Gegenstand: Vordere Trimmblei-Halterung

LTA 82-214

Subject: Forward trim weight attachment bracket

6	Wagner		Rolladen-Schneider Segelflugzeugbau	Maßstab: 1:1
	Datum	Name	Benennung:	Zeichn.-Nr.:
Bea.	6.09.82	Leubke	Montage Trimmbleihalterung	4 BR - 48
Gepr.		sh	Fitting of trim weight attachment bracket

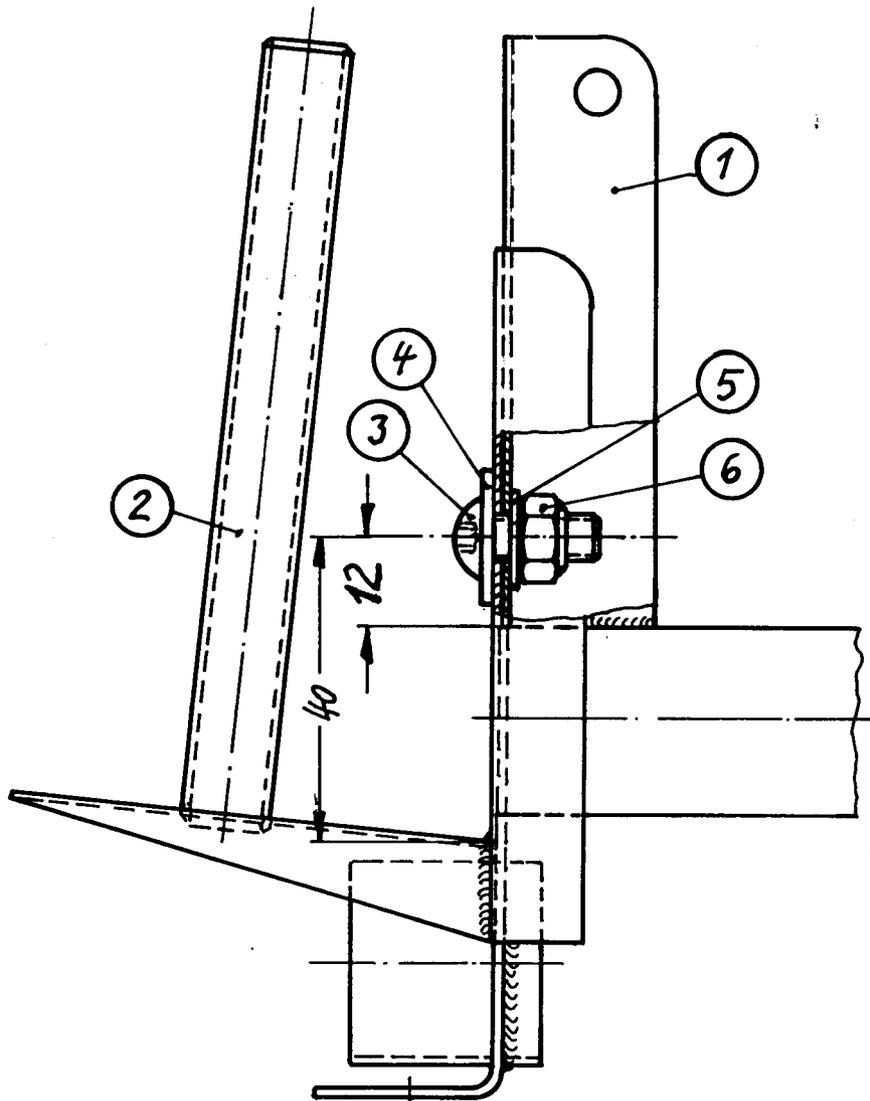
**Maßnahmen und
Material:** Ausbau und Kontrolle der Halterung. (4mm Inbusschlüssel).
Fall 1: Sind keine Risse erkennbar und ist die Bohrung im
Bereich von 40 bis 52 mm über der Bleiauflage, dann
Montage der Halterung unter Verwendung einer großen
Scheibe entsprechend Zeichnung 4BR-48.
Fall 2: Bei Rissen oder zu hoch liegender Bohrung entsprechend
Arbeitsanleitung "Montage Trimmblei-Halterung"
verfahren.

Material and Instructions: Disassemble bracket and check for cracks.(4 mm hex key).
Case 1: No cracks detectable and fitting hole is 40 to 52 mm (1.57 to 2 in) above trim weight support - reassemble bracket using large washer according to drawing 4BR-48.
Case 2: Cracks could be found or fitting hole is above given range - proceed as detailed in Fitting Instruction for 4BR-48.

- a) Haube abnehmen.
- b) Hauben Gasfeder am vorderen Ende abschrauben.
- c) Bleihalterung provisorisch durch alte Bohrung anschrauben.
- d) 12 mm oberhalb Vierkantrrohr des Pedalführungsbocks neue Bohrung mit Durchmesser 6.1 mm bohren.
- e) Halterung entsprechend Zeichnung 4BR-48 unter Verwendung einer großen Scheibe befestigen, Gasfeder wieder anschrauben.

- a) Neue Halterung mit rundem Ausschnitt auf Führungsrohr des Pedalführungsbocks aufsetzen.
- b) Bohrung anzeichnen.
- c) Loch mit Durchmesser 6.1 mm bohren.
- d) Halterung entsprechend Zeichnung 4BR-48 unter Verwendung einer großen Scheibe befestigen.

Treffen beide Möglichkeiten zu, dann ist sowohl am Pedalführungsbock eine neue Bohrung vorzusehen als auch eine neue Halterung zu benutzen.

- a) Take canopy off.
- b) Dismount canopy gas strut at forward end.
- c) Fit bracket provisionally using existing hole.
- d) Drill new hole of 6.1 mm in diameter (0.24 in, use drill of drill number size C) 12 mm (0.5 in) above square tube of pedal guide.
- e) Mount bracket according to drawing 4BR-48 using large washer, connect gas strut.

- a) Set circular cutout of new bracket onto tube of pedal guide.
- b) Mark hole on bracket.
- c) Drill hole, see above under d)
- d) Mount bracket according to drawing 4BR-48 using large washer.

If both possibilities apply, a new bracket must be used and a new hole drilled into pedal guide.
